Bautechnischer Untersuchungsbericht

Nr.: NI 016-08

1. Bauvorhaben / Betreff	Antennenturm Wendorf
Standort:	Wendorf.
BM-Nr.:	41 99 90 20 00 1
KV-Nr.:	0 45 / 08
Auftraggeber:	nordfunk Systemtechnik GmbH Weg an der Fasanerie 12, D-17235 Neustrelitz
Auftragsdatum:	02. April 2008

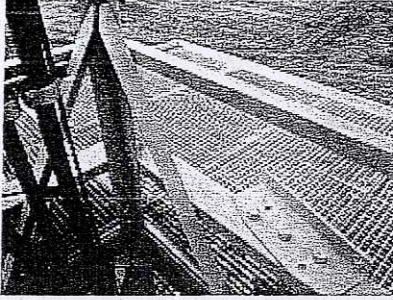
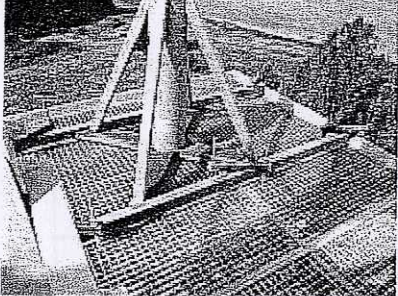
Bauteil	Erforderliche Nacharbeiten / Empfehlungen
	<p>Das Fundament befindet sich unmittelbar in Höhe der Geländeoberkante und ist sehr stark eingewachsen. Die angrenzende <u>Bunkerauffüllung</u> ist zum <u>Teil höher</u> als das <u>Fundament</u>, so dass bei Starkregen das <u>Wasser unmittelbar</u> auf das Fundament fließt. Das Fundament hat kein bzw. nur ein sehr kleines Gefälle.</p> <p>Aufgrund der starken Durchfeuchtung hat sich die im Zuge einer früheren Sanierung vorgenommene <u>Fundamentschutzbeschichtung</u> nahezu <u>vollständig abgelöst</u>. Die gesamte Oberfläche ist stark bemoost.</p> <p>Gemäß DIN 4131 sollte die Oberfläche der Fundamente mindestens 30cm über den anstehenden Baugrund herausragen, sofern stählerne Teile einbetoniert sind. Dies ist bei dem vorhandenen Fundament nicht erfolgt und kann vermutlich auch nicht mehr umgesetzt werden. Aus diesem Grund sollten folgende Maßnahmen durchgeführt werden:</p> <ul style="list-style-type: none"> - vollständiges Entfernen der vorhandenen Beschichtung - Säubern und Aufräumen der Betonoberfläche - Entrosten und neue Beschichtung der Mastfüße mit einem für diesen Einbaubereich zugelassenem System (Schutzbeschichtung für Erdreichbereich o.ä.) - Aufbringen eines hinreichend dicken Aufbeton mit Gefälle - umlaufender Versickerungstreifen aus Schotter - regelmäßiges Entfernen des Bewuchses

<p>Die Fachwerkdiaagonalen bestehen aus mit den Schenkeln zu einander angeordneten Winkelprofilen. Im Zuge einer früheren Sanierung wurde dieser Spalt mit einem Fugenband und oben und unten mit einer Silikonfuge geschlossen.</p> <p>Da ein vollständiges Abdichten mit dieser Maßnahme nicht möglich ist, hat sich um Fugenbereich Wasser angesammelt, welches jedoch nicht wieder abtrocknen kann. In <u>Teilbereichen</u> ist es bereits zu <u>Durchrostungen gekommen</u>.</p> <p>Um weitere, unkontrollierbare Rostbildungen in dieser Fuge auszuschließen, sollte die Beschichtung und das Fugenband bei allen Diagonalen wieder entfernt werden. Die Diagonalen sind mit einem Korrosionsschutzsystem zu behandeln. Die Fugen sind zur Austrocknung unbedingt offen zu lassen.</p>
